改善箇所説明図

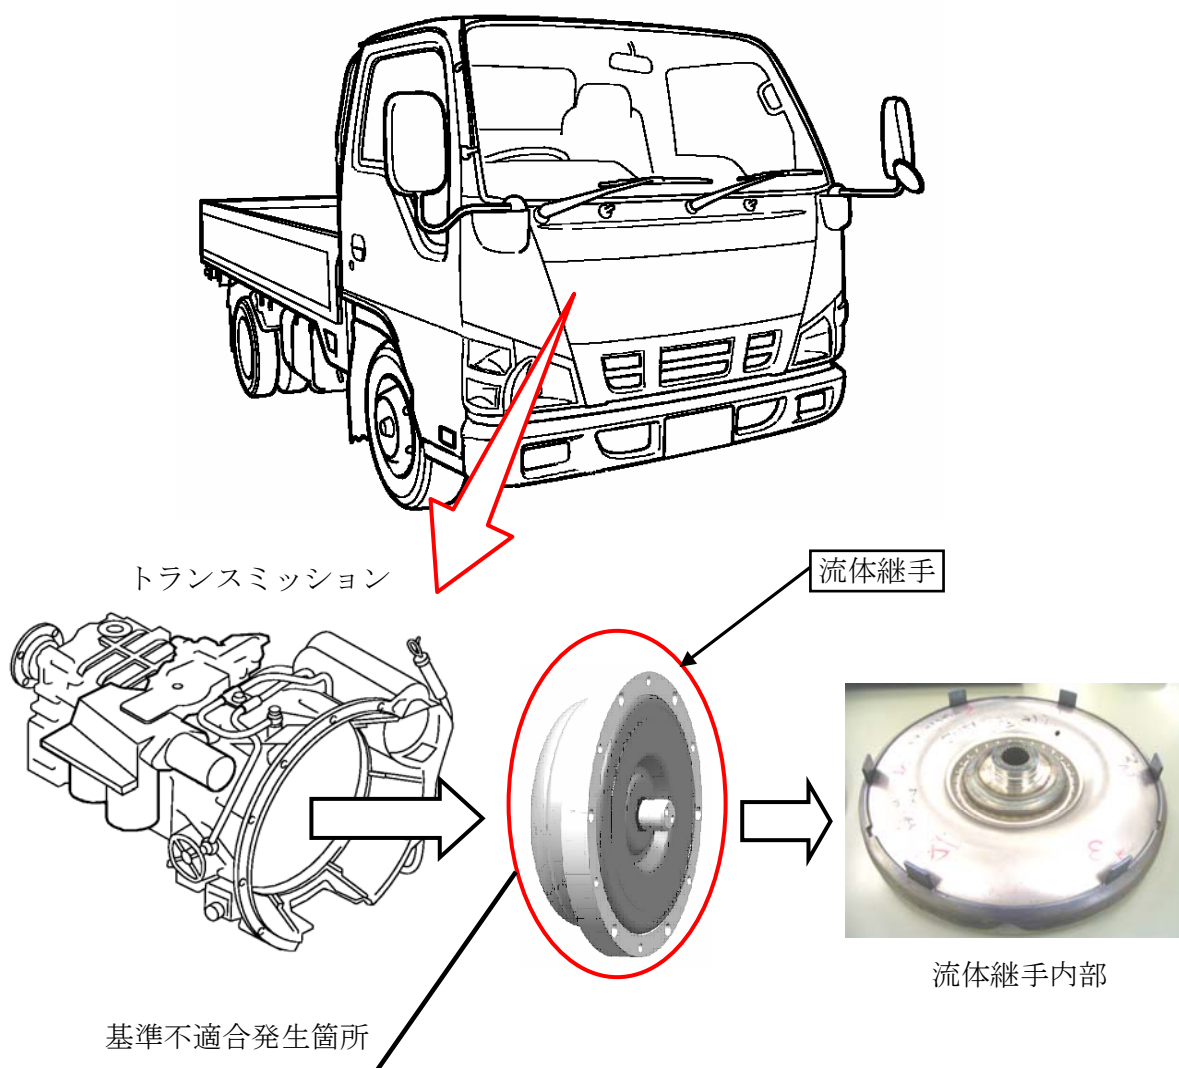
変速機の流体継手内部の部品の溶接が不適切なため、強度が不足しているものがある。そのため、そのまま使用を続けると、当該部品が破損し、金属粉によりオイルシールが損傷して作動油が漏れ、最悪の場合、油圧不足となり、走行不能となるおそれがある。

改善の内容:全車両、流体継手を対策品と交換する。なお、変速機内部に損傷がある場合には関係部品を新品と交換する。

識別:オイルパンのドレン側下面に白色ペイントを塗布する。
